## Bescheid

**über die Änderung und Ergänzung der  
allgemeinen bauaufsichtlichen Zulassung  
vom 15. Juni 2015**

**Z-33.84-1593**

**Wärmedämm-Verbundsysteme "FAST S" nach ETA-14/0464 vom 30. Dezember 2014**

Anlage 7

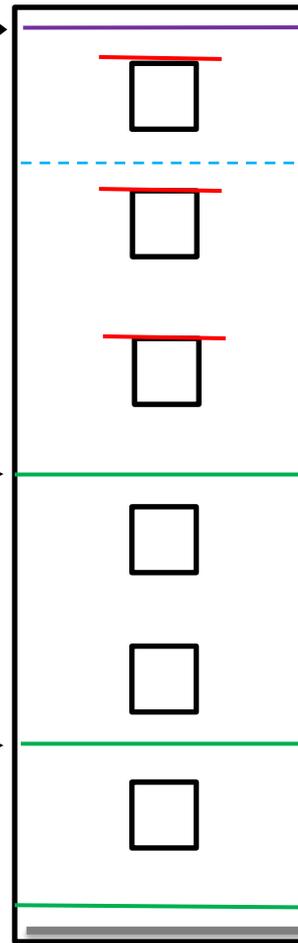
Für schwerentflammbare WDVS mit bis zu 250 mm dicken EPS-Platten müssen zusätzlich zu den in Abschnitt 4.6.2 enthaltenen Bestimmungen folgende konstruktiven Maßnahmen gegen eine Brandeinwirkung von außen ausgeführt werden (siehe Anlage 7):

1. ein Brandriegel an der Unterkante des WDVS bzw. maximal 90 cm über Geländeoberkante oder genutzten angrenzenden horizontalen Gebäudeteilen (z. B. Parkdächer u. a.).

2. ein Brandriegel in Höhe der Decke des 1. Geschosses über Geländeoberkante oder angrenzenden horizontalen Gebäudeteilen nach Nr. 1, jedoch zu dem darunter angeordneten Brandriegel mit einem Achsabstand von nicht mehr als 3 m. Bei größeren Abständen sind zusätzliche Brandriegel einzubauen.

3. ein Brandriegel in Höhe der Decke des 3. Geschosses über Geländeoberkante oder angrenzender horizontaler Gebäudeteile nach Nr. 1, jedoch zu dem darunter angeordneten Brandriegel mit einem Achsabstand von nicht mehr als 8 m. Bei größeren Abständen sind zusätzliche Brandriegel einzubauen.

4. weitere Brandriegel an Übergängen der Außenwand zu horizontalen Flächen (z. B. Durchgänge, -fahrten, Arkaden), soweit diese in dem durch einen Brand von außen beanspruchten Bereich des 1. bis 3. Geschosses liegen.

Die Brandriegel müssen folgende Anforderungen erfüllen:

- Höhe  $\geq 200$  mm,
- nichtbrennbare Mineralwolle-Lamellenstreifen, Baustoffklasse A1 oder A2 nach DIN 4102-1 bzw. Klasse A1 oder A2 - s1, d0 nach DIN EN 13501-1, nicht glimmend, aus Steinfasern mit einem Schmelzpunkt von mindestens 1000 °C geprüft nach DIN 4102-17, mit einer Rohdichte zwischen 60 und 100 kg/m<sup>3</sup>,

- mit mineralischem Klebemörtel (Bindemittel: Kalk und/oder Zement) vollflächig angeklebt und
- zusätzlich mit WDVS-Dübeln angedübelt (entweder durch den bewehrten Unterputz hindurch, oberflächenbündig unter dem bewehrten Unterputz oder im Mineralwolle-Lammellendämmstoff versenkt),

- Verdübelung mit zugelassenen WDVS-Dübeln bestehend aus Dübelteller und Hülse aus Kunststoff sowie Spreizelement aus Stahl, Durchmesser des Dübeltellers  $\geq 60$  mm, Rand- und Zwischenabstände der Dübel: mindestens 10 cm nach oben und unten, maximal 15 cm zu den seitlichen Rändern eines Brandriegel-Streifenelements sowie maximal 45 cm zum benachbarten Dübel.

Weiterhin ist ein Brandriegel (wie vorstehend beschrieben) maximal 1,0 m unterhalb von angrenzenden brennbaren Bauprodukten (z. B. am oberen Abschluss des WDVS unterhalb eines Daches) in der Dämmebene des WDVS anzuordnen. Dieser Brandriegel ist mit einem Klebemörtel vollflächig anzukleben; eine zusätzliche Verdübelung mit zugelassenen WDVS-Dübeln ist jedoch nur auszuführen, wenn sie zur Aufnahme der Lasten aus Winddruck (Windsog) benötigt wird.
